Beschlussvorlage

Drucksachen-Nr. 0531/2012
öffentlich

Bebauungsplan Nr. 5258 - Marktgalerie Bensberg - - Ergebnis der frühzeitigen Öffentlichkeitsbeteiligung

BP Nr. 5258 - Marktgalerie Bensberg, Teil 1 - - Beschluss zur öffentlichen Auslegung

Lageplan zur frühzeitige Öffentlichkeitsbeteiligung
(Plan Hermann + Engels Planungs GMBH)

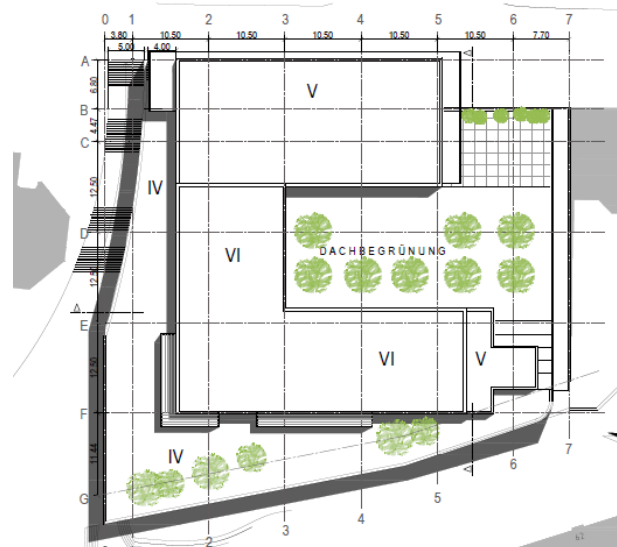
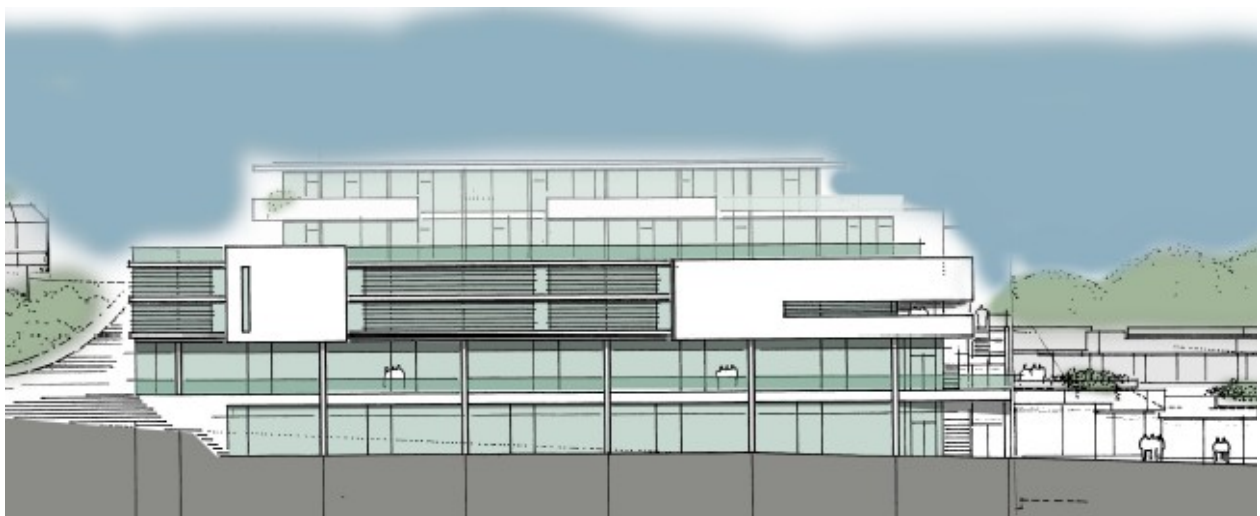
Zentraler Kritikpunkt an der **Marktgalerie** ist, dass sich diese **mit ihrem Bauvolumen nicht in den Bestand einfüge**, der Entwurf der Marktgalerie nehme auf die gewachsene historische Struktur Bensbergs keine Rücksicht, sie sei ein Fremdkörper im Stadtbild. Zu befürchten sei, dass die Marktgalerie durch ihr Einrücken in die Schloßstraße und den Markt die jeweils gegen-

überliegende Bebauung beeinträchtigt. Die Marktgalerie sollte stärker vom Goethehaus abrücken und mindestens die Abstandsflächen nach § 6 BauO NW eingehalten. Es wird angeregt, das Bauvolumen der Marktgalerie zu reduzieren und ihre Kubatur deutlich zu ändern. Die Proportionen des neuen Baukörpers sollten die des ehemaligen Loewen-Centers nicht überschreiten. Städtebauliches Ziel sollte ein mit der Topographie gestaffelter und gegliederter Baukörper sein, der zwischen der vorhandenen Bebauung vermittelt. Angeregt wird zudem am Markt, mit der Marktgalerie die Bauflucht zwischen Goethehaus und Riegelbebauung aufzunehmen.

Besonders kritisch wird die **Gebäudehöhe der Marktgalerie** gesehen. Es bestehe eine Unverhältnismäßigkeit in der Höhenentwicklung zur umgebenden Bebauung; die geplante Baumasse erdrücke alle vorhandenen Baukörper – dies gelte für die Schloßstraße und den Markt gleichermaßen. Man befürchtet insbesondere eine **Einschränkung der Sichtbeziehungen**. Angeregt wird, die Anzahl der Geschosse der Marktgalerie auf den Bestand zu reduzieren oder das 5. und 6. OG so zu staffeln, dass aus der Schloßstraße der Blick auf das Rathaus und das Schloss frei bleiben. Durch eine Verlagerung der Parkhausebenen in eine Tiefgarage könnte das Gebäude selbst ca. 5,20 m niedriger werden. Zur Marktseite sollte die Gebäudehöhe der Marktgalerie maximal der Traufhöhe des Goethehauses entsprechen.

Gegenüber der ersten Entwurfsfassung hat sich der **Entwurf zur Marktgalerie** im Bezug auf seine öffentliche Wirkung **deutlich verändert**. So wurden in mehreren Schritten vor der frühzeitigen Öffentlichkeitsbeteiligung

- eine andere Erschließungsvariante ausgewählt,
 - der Straßenraum in der Schloßstraße zum Platz hin durch Abwinkeln der Fassade geöffnet,
 - im Erdgeschoss auf die Arkade verzichtet,
 - die Treppenanlage durch eine schwungvolle Fassadenführung begradigt,
 - das 5. und 6. Geschoss von der Schloßstraße weggestaffelt
- und nach der frühzeitigen Öffentlichkeitsbeteiligung
- die Treppe verbreitert,

- das 5. und 6. Geschoss vom Goethehaus wegestaffelt,
- das 6. Geschoss von der Nachbarimmobilie Schloßstraße 63 wegestaffelt
- der Ersatz für die Öffentlichen Toiletten vergrößert und an die Treppenanlage verlagert und
- unter Beibehaltung der Gesamtgebäudehöhe, die Parkgeschosse erhöht.

Mit diesen Änderungen wurde das Gebäudevolumen der Marktgalerie deutlich zurückgenommen. Insbesondere das Zurückstaffeln des 5. und 6. Obergeschosses hat dazu geführt, dass sich das Gebäude besser in seine Umgebung einfügt. Um ein Einfügen objektiv beurteilen zu können, darf nicht unberücksichtigt bleiben, dass - ob geliebt oder nicht geliebt – das Zentrum von Bensberg auch durch die großmaßstäbliche Bebauung der 70er Jahre mit bis zu 6 Geschossen geprägt wird. In einem solchen Umfeld kann es dem Vorhabenträger der Marktgalerie nicht verwehrt werden, sich in Gebäudehöhe und Volumen eben dieser Bebauung anzupassen. Beachtlich ist hierbei auch, dass bereits heute aus dem vorhandenen Bebauungsplan das Recht für ein weiteres Geschoss auf dem ehemaligen Löwenzentrum besteht.
